**Stadtumbaugebiet Greifswalder Straße****Steuerung und Koordination**

**Ergebnisse der Bürgerwerkstatt - Grün- und Freiraumkonzeption inklusive  
Licht- und Beleuchtungskonzept**

**Quartierspavillon, Thomas-Mann-Straße 37, 15.11.2018, 17.00 Uhr bis 20.00 Uhr**

## Verortung der Hinweise

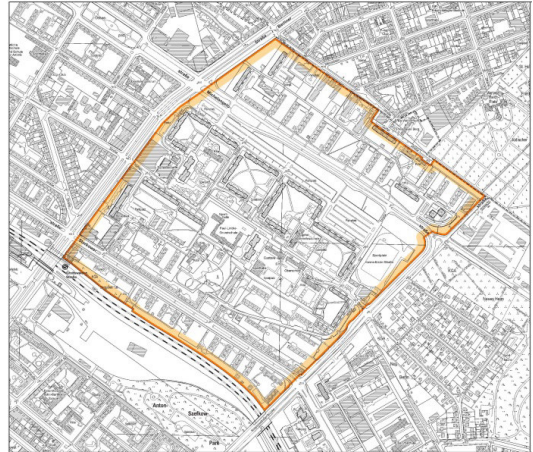
- 1** An diesem Punkt wünschen sich die Bürger eine Fußwegverbindung zwischen der Greifswalder Straße und der Hanns-Eisler-Straße. Zurzeit ist die Lage dort sehr unübersichtlich für Auto-, Rad- und Fußverkehr, vor allem für die Fußgänger herrscht ein erhöhtes Risiko.

- 2** Am Pieskower Weg kritisieren die Bürger, dass die Straße zu schmal sei für beidseitiges parken und der Parkplatz von Pendlern genutzt wird. Sie schlagen daher ein Parkverbot vor der Kita vor.

- 3** Die Nutzbarkeit des Schuhlgeweges ist mangelhaft. Die Fläche vor der Paul-Lincke-Schule/Kita Sonnenblume wird oft als Parkplatz der Eltern genutzt.

- 4** Hier wird auf den schlechten Zustand der Promenade hingewiesen. Darüber hinaus wünschen sich die Bürger eine bessere Nutzung der Flächen an dieser Stelle.

- 5** Der Weg ist auf Grund seines Zustandes nicht barrierefrei.
- 6** An dieser Stelle wollen die Bürger ergänzende Wegeverbindungen, die zum Mühlenkiez führen könnten. Allerdings liegt der Punkt nicht mehr im Stadtumbaugebiet.

- 7** Die Bürger schlagen vor, dass die Storkower Straße zurückgebaut wird und nur noch zwei Fahrstreifen umfasst.
- 8** An diesen Punkten wünschen sich die Bürger Orientierungstafeln, die über die Wegeführung informieren und damit zur leichteren Orientierung und bessere Kommunikation beitragen. Zusätzlich wurde die Namensgebung der Straßen kritisiert, da diese für Besucher nicht klar verständlich sind.

- 9** Hier sollen die Zugänge von der Greifswalder Straße zum nördlichen Boulevard eindeutig für Autoverkehr gesperrt werden. Nur Fußgänger und Radfahrer dürfen die Wege nutzen. Zusätzlich fordern die Bürger eine klare Trennung von Rad- und Fußverkehr.

- 10** Die Bürger schlagen eine Kneipp-Anlage (Regenwasser) vor.

- 
- 11 Die Sportflächen an diesem Punkt sind zurzeit in einem unzureichenden Zustand. Die Anwohner wünschen sich die Beibehaltung und Aufwertung dieser Flächen.

- 12 An dieser Stelle sehen die Bürger den Bedarf für einen breiten Gehweg, vor allem für Senioren, aber auch um den Weg als Ost/West Achse durch das Wohngebiet auszubauen. Zusätzlich wird ein farblich gekennzeichnete Radweg gewünscht, vorzüglich mit grünem Boden.

- 13 Der Weg wird zu häufig für Hundauslauf genutzt, was viele Anwohner belastet.
  - 14 Die Bürger wünschen sich eine generationsübergreifende Begegnungsstätte mit eventuellen Sitzgelegenheiten sowie Spielflächen mit Geräten.

- 15 Hier ist der Ausbau der Barrierefreiheit notwendig.
  - 16 An diesem Wegstück fehlt die Beleuchtung. Die Bürger sind für eine durchgängige Beleuchtung bis zum Friedhof. Auch der Wunsch nach einem Spielplatz an der Friedhofsmauer mit eventuellem Wasserspiel und Sitzgelegenheiten wurde geäußert.

- 17 An dieser Stelle können sich die Bürger eine Pergola vorstellen, als Aufwertung der Grünflächen und Wege.
  - 18 Die Bürger wünschen sich mehr und auch überdachte Sitzgelegenheiten, zum Schutz vor Regen. Motorräder, die den Weg als Abkürzung Richtung Norden bzw. Süden nutzen, stellen eine große Gefahr für die Fußgänger dar. Es besteht daher der dringende Wunsch nach mehr Schutz.

- 19 An dieser Stelle kritisieren die Bürger den fehlenden Gehweg und den schlechten Zustand des Straßenbelages.
  - 20 An dieser Stelle wird kritisiert, dass die Radwegführung Konflikte auslöst, da diese nicht eindeutig ist. Radfahrer nehmen den Gehweg als Abkürzung. Es wird daher die Änderung der Wegeführung vorgeschlagen.

- 21 Hier sollen die Gehwege besser ausgeschildert werden. Eine bessere Wegeführung dient vor allem einer besseren Orientierung für Besucher.
  - 22 Der Pieskower Weg vor der Grundschule Sonnenblume könnte geschlossen werden und als Spielstraße/Anliegerstraße umfunktioniert werden. Die Straße ist vor allem morgens überfüllt, was eine Belastung für die Anwohner darstellt.

- 23 An diesen beiden Punkten wird die Barrierefreiheit bemängelt.
  - 24 Die Bürger kritisieren die fehlende Beleuchtung der Wegeverbindung.
  - 25 Für den Quartierspavillon wünschen sich die Bürger eine Nutzung mit unterschiedlichen Angeboten. Zum Beispiel ein Café mit Terrasse als Treffpunkt im Mühlenkiez mit Terrasse zum Draußen sitzen und ein Ausbau des Platzes am Pavillon. Hinter dem Quartierspavillon könnte ein Spielplatz, eine kleine Eislaufbahn oder ein Schachspiel entstehen.

- 26 Hier wünschen sich die Bürger den Ausbau der Eingänge zur Grundschule.
  - 27 Die Bürger bemängeln hier den vermehrten Verkehr, vor allem durch die Schulen und die Kita. Es entstehen dadurch Konflikte beim Übergang von der Thomas-Mann-Straße zum Boulevard.

- 28** Hier möchten die Bürger, dass die vorhandenen Bäume erneuert werden.
- 29** Der Konflikt mit Radfahrern wird kritisiert.
- 30** In diesem Bereich besteht der Wunsch nach mehr Sitzgelegenheiten, die gern auch modern und ungewöhnlich sein können (Rücken an Rücken).

- 31** An dieser Stelle der Promenade schlagen die Bürger eine Öffnung auf beiden Seiten des Weges vor, die Begrünung an beiden Seiten soll aufgelockert werden.

- 32** Um die Kniprodestraße sicherer queren zu können, schlagen die Bürger hier die Anlage von Ampeln an allen vier Seiten vor. Damit wäre das Radfahren durch den Mühlenkiez zudem attraktiver.

- 33** Hier wünschen sich die Bürger eine bessere Führung des Verkehrs. Radfahrer sollten hier nicht fahren dürfen.
- 34** Damit Kinder sicher zur Schwimmhalle kommen können, ist in diesem Bereich, nördlich des Mühlenberg-Centers oder auf den Marktplatz die Anlage eines Bushalteplatzes zu prüfen. Grundsätzlich wird das Durchfahren der Busse durch das Quartier als störend empfunden.

- 35** Parkplätze werden auch von Pendlern genutzt.
- 36** Der Lärm durch das Wasserspiel im Einstein-Park wird von einigen Bürgern als störend empfunden.
